**AVIS RELATIF À LA PROTECTION
CONTRE LES EVENTUELS EFFETS NOCIFS ET NUISANCES
PROVOQUÉS PAR LES RAYONNEMENTS NON IONISANTS
GÉNÉRÉS PAR DES ANTENNES ÉMETTRICES STATIONNAIRES**

Commune : JEMEPPE-SUR-SAMBRE - Exploitant : PROXIMUS

Référence exploitant : 71RUB_01

Rapport n° 818 / 2025

Figure 1 : Vue en plan des lieux de séjour et des points de contrôle

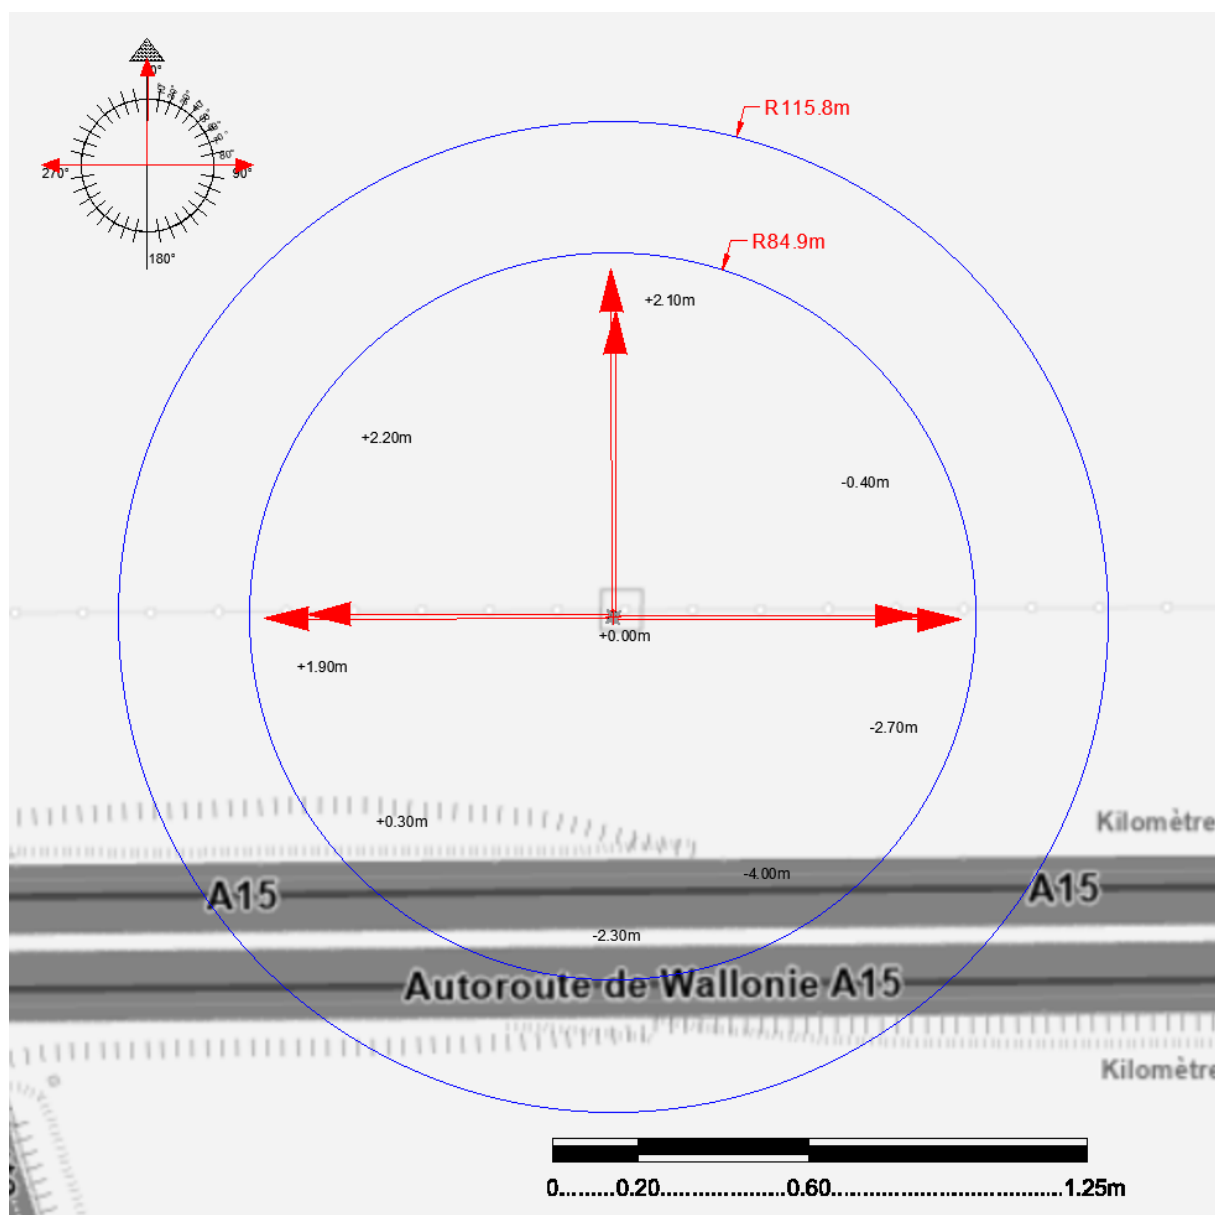
En ce qui concerne les antennes de l'installation mentionnées dans le tableau 1, la distance maximale à laquelle la limite pourrait être atteinte, à l'extérieur, est égale à 99,9 m. S'il n'y a pas de LS à une distance inférieure, les antennes respectent forcément la limite d'immission.

Dans le cas des LS situés à l'intérieur des bâtiments, une atténuation d'obstacle est prise en compte et il en résulte que la distance maximale à laquelle la limite pourrait être atteinte se réduit à 71,2 m.

Figure 2 : Vue en plan des installations d'antennes dans un rayon de 300 mètres autour de l'installation faisant l'objet de la demande d'avis

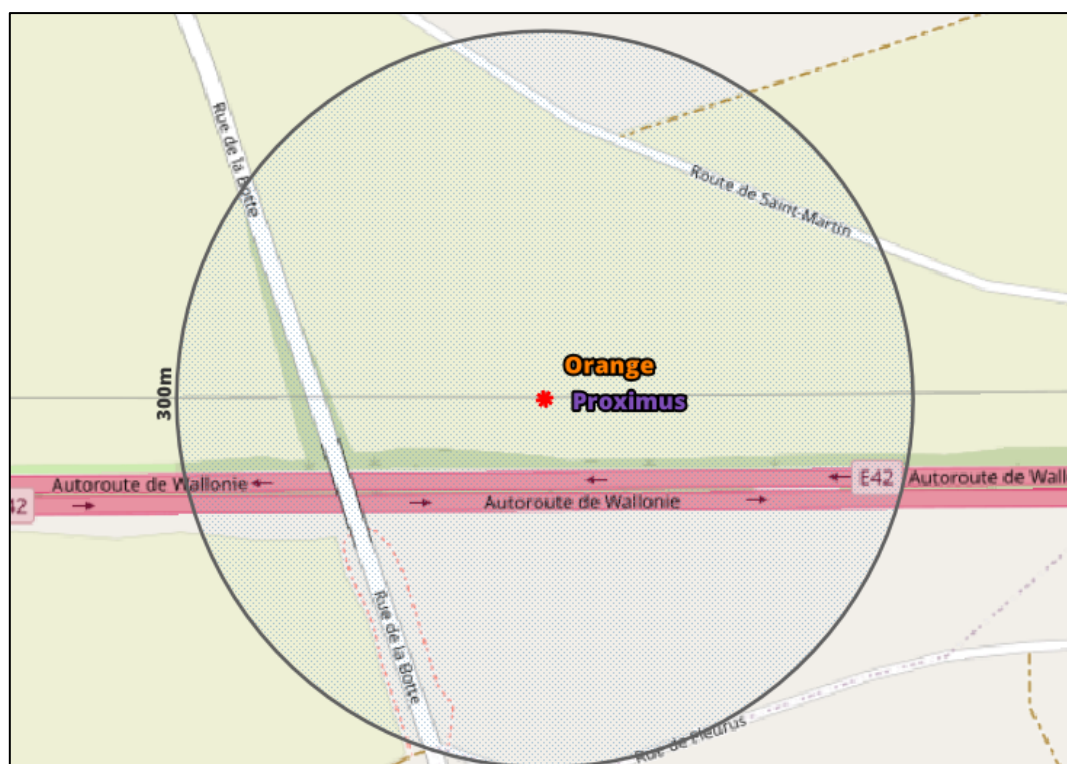
- a) il y a au plus 4 installations d'antennes émettrices stationnaires présentes dans la zone d'évaluation de 300 mètres de rayon représentée dans la figure 2, y inclus l'installation référencée dans le paragraphe 2 : la limite cumulative définie à l'article 4, §2 du décret est nécessairement respectée dans les lieux de séjour à l'intérieur de la zone d'évaluation de 300 mètres de rayon ;

- b) il y a exactement 5 installations d'antennes émettrices stationnaires présentes dans la zone d'évaluation de 300 mètres de rayon représentée dans la figure 2, y inclus l'installation référencée dans le paragraphe 2 et il existe, pour 3 ou 4 de ces installations, un avis attestant le respect de la limite abrogée de 3 V/m : la limite cumulative définie à l'article 4, §2 du décret est nécessairement respectée dans les lieux de séjour à l'intérieur de la zone d'évaluation de 300 mètres de rayon ;

- c) dans tous les autres cas, il a été vérifié que la limite cumulative définie à l'article 4, §2 du décret n'est pas dépassée dans les lieux de séjour sur base du nombre d'installations localisées dans la zone d'évaluation de 300 mètres de rayon représentée dans la figure 2, de leur localisation ainsi que des données inscrites dans la figure 1 et au paragraphe 4 du présent avis et dans les avis attestant le respect de la limite par installation ou de la limite abrogée de 3 V/m relatifs aux autres installations reprises dans la figure 2.

Compte tenu des considérations ci-dessus, il apparaît que l'intensité du rayonnement électromagnétique généré, dans les lieux de séjour situés dans un rayon de 300 mètres autour de l'installation référencée dans le paragraphe 2, par l'ensemble des antennes émettrices stationnaires de l'ensemble des exploitants du même site d'antennes émettrices stationnaires respecte la limite fixée à l'article 4, § 2 du décret.
